UCCLE. Forêt de Soignes - Chemin du Réservoir, 1  
(= Site classé)

**PERMIS UNIQUE:** Remplacer une conduite de faible diamètre entre deux pavillons existants. Poser des dalles gazon-béton et six éléments en U inversé pour mettre en œuvre le futur parking vélos. Installer deux citernes de gaz. Poser un panneau d'information à proximité du portail d'entrée du club de tennis ainsi que deux barrières levantes et deux bornes sur le parking. Réaliser des terrassements et mettre en œuvre l'étanchéité des emplacements de parking et des voie d'accès. Abattre un araucaria

**Avis conforme de la CRMS**

Tranchée en cours en 2023 - localisation des fosses septiques à condamner et de la STEP à placer - l'araucaria en place dans son parterre (extr. du dossier de demande)

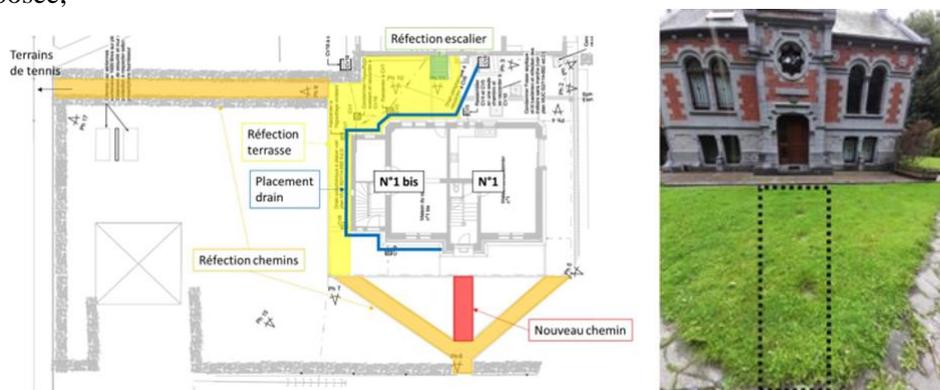
- concernant l'installation d'une station d'épuration, elle s'interroge sur la pertinence de sa localisation et sur l'intérêt de conserver la position de la fosse septique, qui serait condamnée. Si le maintien de cette localisation n'est pas modifiable, la CRMS demande une compensation de l'arbre abattu, dont l'essence et l'implantation sont à soumettre pour approbation à la DPC ;

Vue du parking principal pavé, vue du chemin d'accès aux bureaux de Vivaqua et plan de la zone à étanchéifier (extr. du dossier de demande)

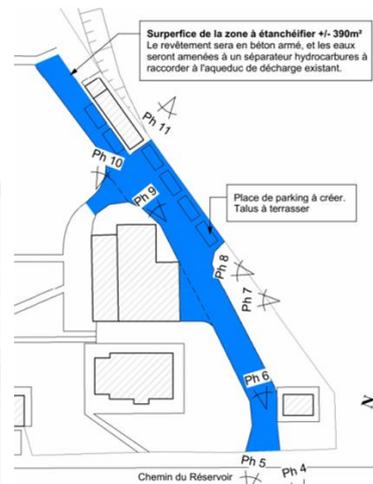
- concernant l'imperméabilisation du chemin d'accès et des emplacements de parking à proximité des bureaux, ainsi que la création d'un nouvel emplacement de stationnement, la Commission comprend la nécessité d'éviter tout risque de pollution du sol et du réservoir. Mais elle invite prioritairement à étanchéifier l'ouvrage d'art, en sous-sol (nouveau tubage ?), plutôt que d'intervenir et d'imperméabiliser toute la zone en surface. Si cela se révèle impossible, elle demande, au minimum, de prévoir un traitement de surface paysager et de qualité et de garantir un aménagement qui s'intègre au mieux au site classé. Elle est défavorable à la création de place de stationnement supplémentaire qui, quant à elle, n'est pas justifiée par les enjeux de protection de sol et augmente la surface d'imperméabilisation.
